第2回明大通り沿道協議会 議事要旨

令和2年2月18日(火) 10:00~11:30

■配布資料による説明

歩行者交通量について(平日・休日7:00~19:00)

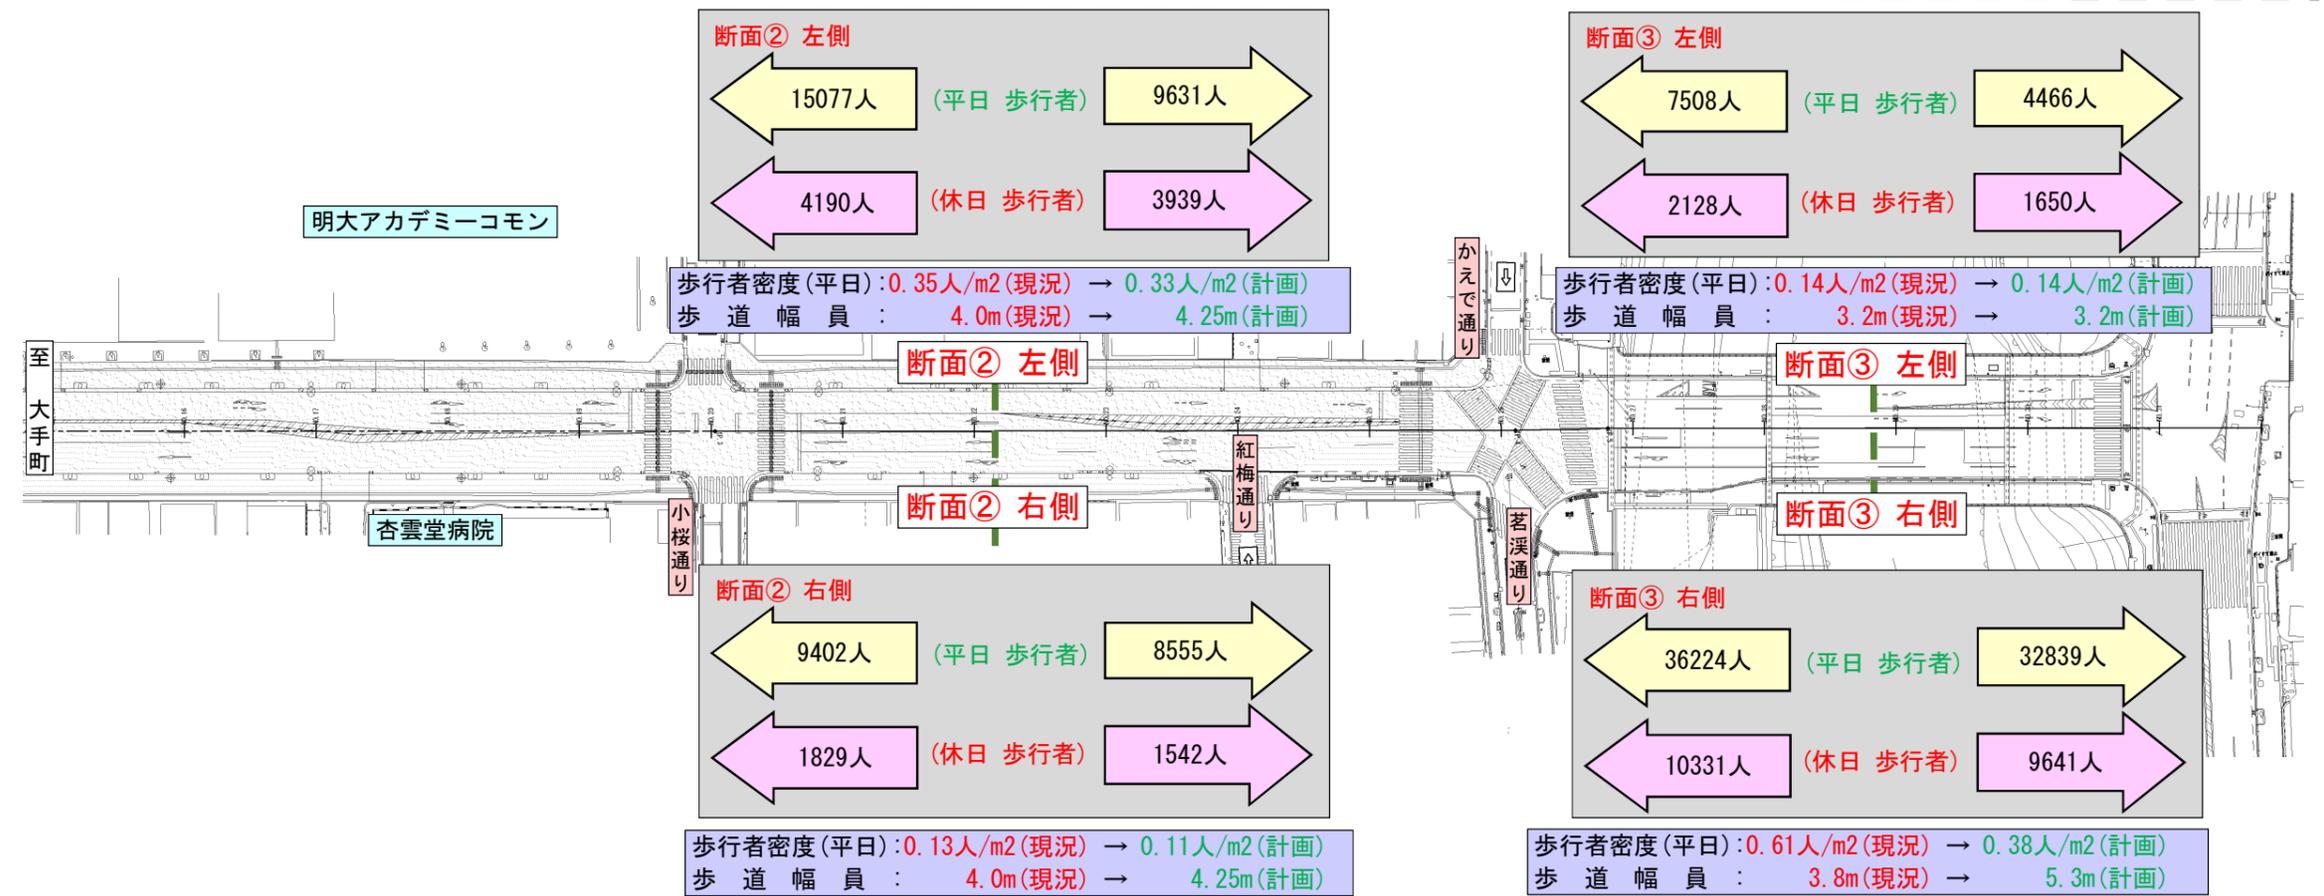
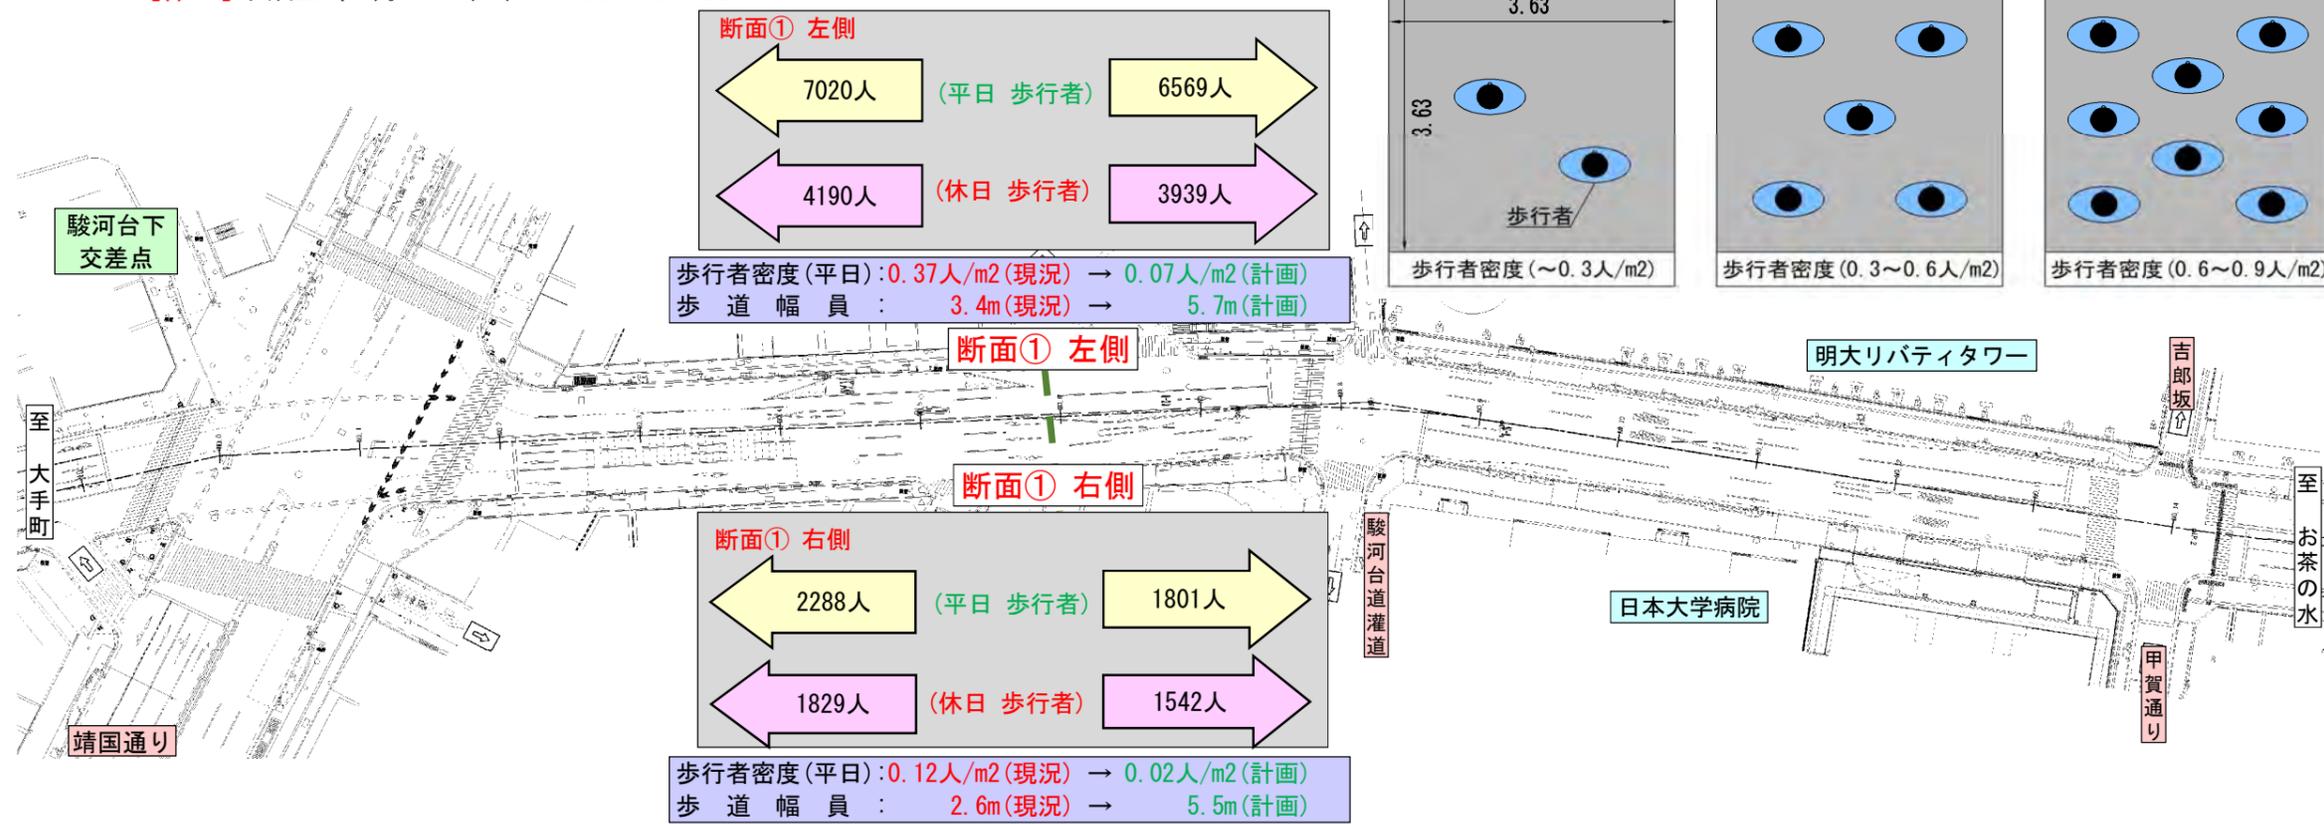
●歩行者交通量については、12 時間全ての交通量から密度を割り出しているのか、ピーク時(1 時間)で割り出しているのか確認したい。

●ピーク時(1 時間)の歩行者交通量は、明治大学の学生が大勢で歩道を利用するようなタイミングと認識して間違いがないでしょうか。

⇒歩行者密度については、ピーク時(1 時間)の密度を示している。

⇒ピーク時(1 時間)の中でも瞬間的に多くの歩行者が歩道を利用する時があるものの、1 時間当りの平均値を示しているため、実際より低く出ていると考えられます。

例えば、10 分単位の歩行者数で密度を示すような対策を取ることで、より正確な歩行者密度を示せると考えております。

そのために、改めて歩行者交通量調査を行いたいと考えているが、明治大学が春季休業中であるため、4 月以降に行い、より詳細にピーク時(1 時間)の状況が分かるように示したい。

B-B (駿河台道灌道付近)

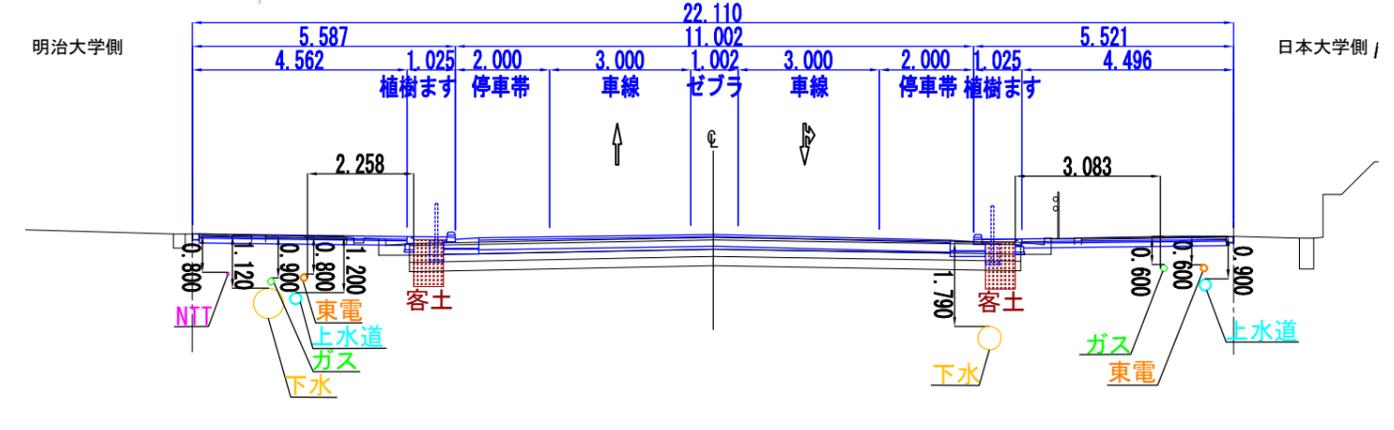
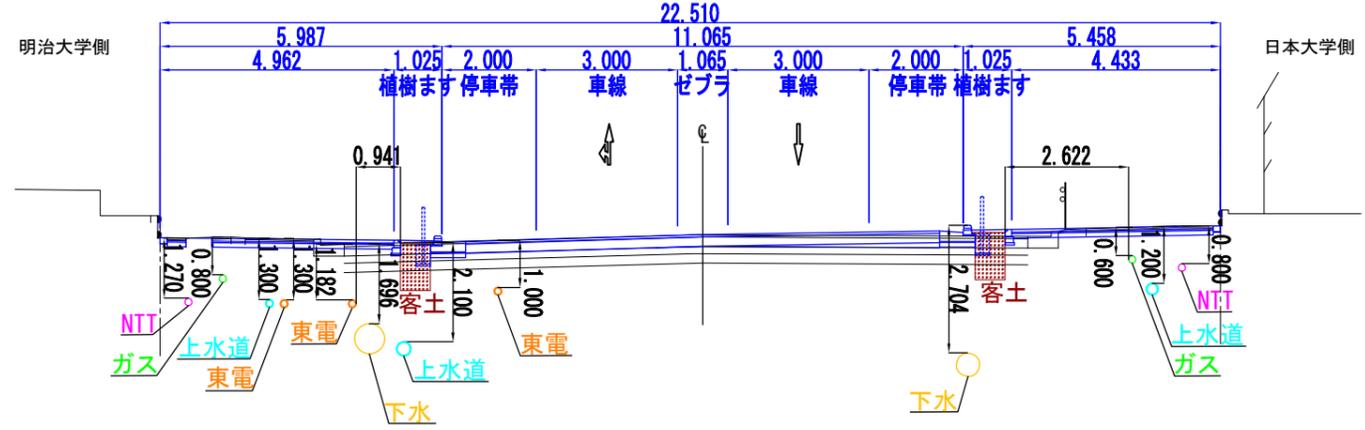
●B-B断面(駿河台道灌道付近)の地下2.10mに設置されている水道管とC-C断面(明治大学リバティタワー付近)の埋設管を街路樹の根から保護するシート等を使用しているか確認したい。

⇒埋設管を保護する対策は、行っておりません。

植樹ます構造図(計画)

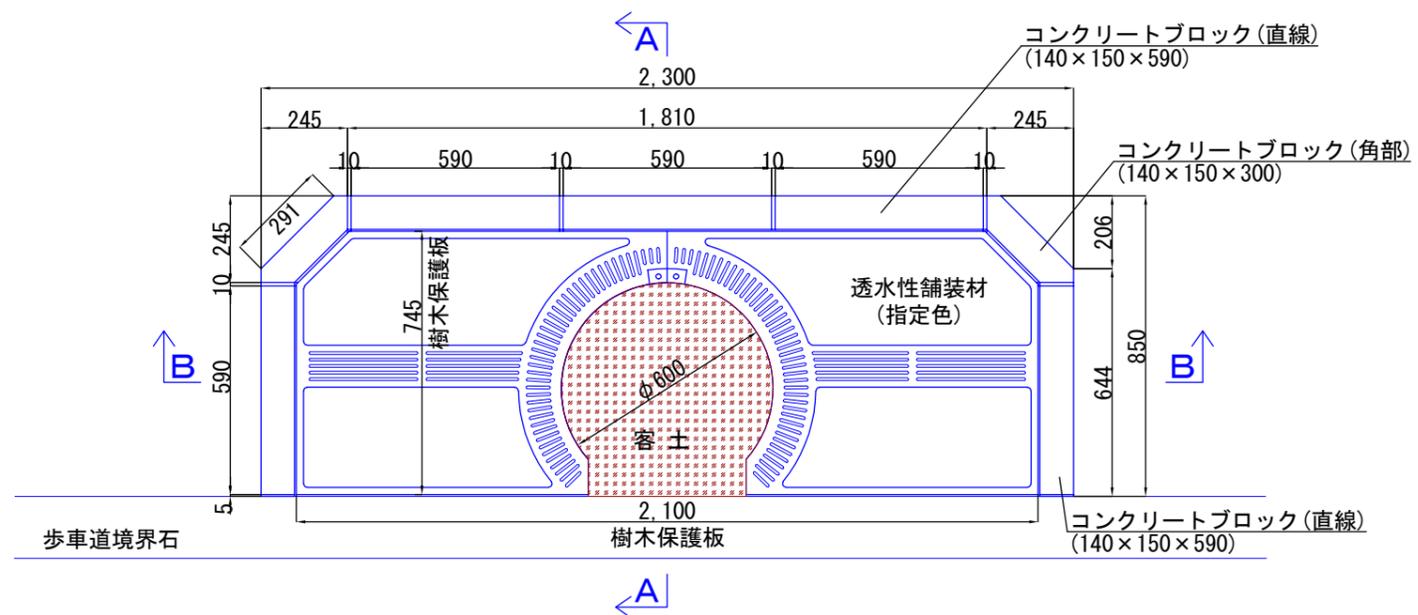
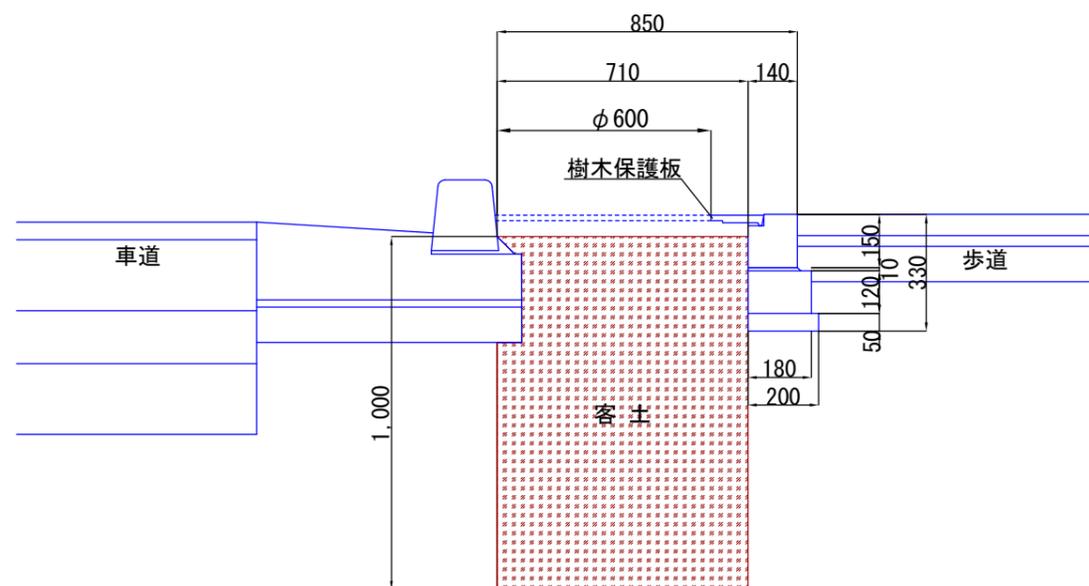
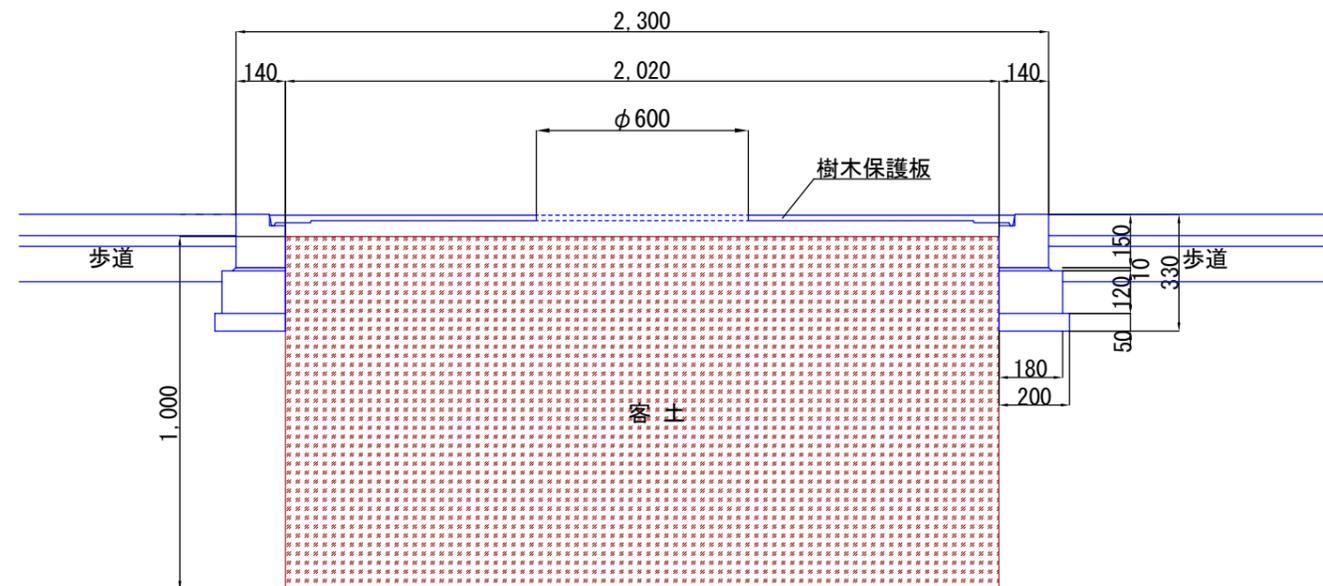
●植樹ます構造図には、横断防止柵が記載されていないため、街路樹の幹との取り合いがよくわからないので示してほしい。

●明大通り I 期に整備されている横断防止柵については、自分が調べた限りで植樹ます開口部の上に 5cm 程入るため、実際の位置を記載して欲しい。

●私の住居周辺では、ツリーサークルが整備されており街路樹の根上りによって樹木保護板が押し上げられていることもあり補修が必要と思えるため、開口部の直径 60cm が適切な大きさであるか確認したい。

●東京都道路工事設計基準に掲載されている植樹ますである T-1 型は、小さいので一回り大きいサイズがあるなら提示して頂きたい。植樹ますをコンクリートブロックで囲っていることが多くみられるが、他にステンレスの製品で整備するなども検討して頂きたい。

⇒植樹ます構造図には、横断防止柵を追記致します。

⇒植樹ますの直径 60cm の開口部については、樹種によって大きさが不適切な場合も考えられるので、今後協議会の中で検討していきたいと考えております。
